ЩУПЫ ПЛОСКИЕ  
ДЛЯ СТАНОЧНЫХ ПРИСПОСОБЛЕНИЙ

Flat clearance gauges for machine retaining devices.  
Design and sizesГОСТ  
8925—68\*Взамен  
ГОСТ 8925—58

Изменение № 2 ГОСТ 8925—68 Щупы плоские для станочных приспособлений.  
Конструкция и размеры

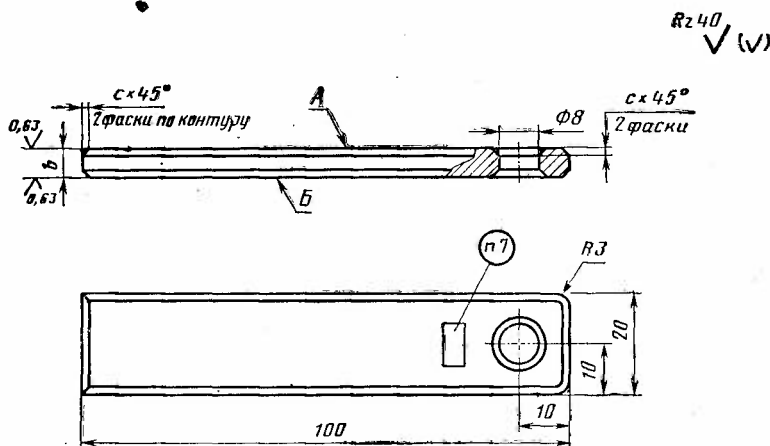
Пункт 1. Чертеж. Заменить параметры шероховатости:  $Rz\ 40$  на  $Ra\ 6,3$ ;  
 $Ra\ 0,63$  на  $Ra\ 0,4$
